# ルネサス 技術情報

| 製品分類 | MPU&MCU                             | 発行番号   | TN-SH7-494A  | Rev. | 第 1 版 |
| 題名   | SH7760 論理修正に伴う型名変更                  | 情報分類   | 1. 仕様変更<br>2. ドキュメント訂正追加等<br>3. 使用上の注意事項<br>④. マスク変更<br>5. ライン変更 |      |       |

SH7760 の論理修正に伴い、型名変更を以下の通り行います。

図 1 ハードウェアマニュアル第 1 版・図 25.4 の修正箇所

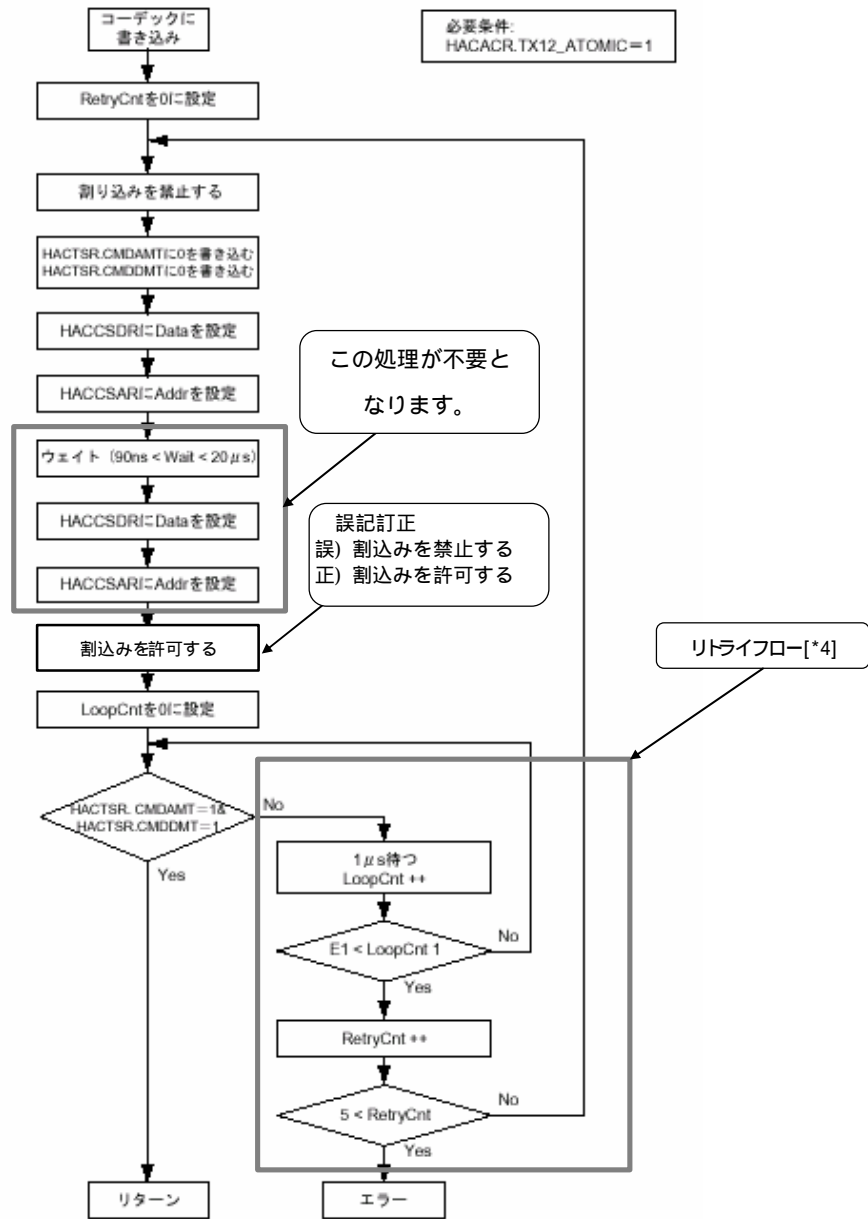
HACCSAR にコーデックレジスタのアドレスを設定するときは 100ns[\*3]の間隔をおいて 2 回書き込んでください。  
(\*3 : ソフトウェアでのウェイト時間は 90nsec ~ 20  $\mu$  sec の間で調整可能です)

HD6417760BP200AD/ADV :上記対策は不要です。図 1, 図 2 を参照ください。

\*4 :コーデックデバイスによっては、コーデックレジスタアクセスが 1 スロット以内に終了しない場合があります。  
 そのような場合は、本リトライフローを実行してください。
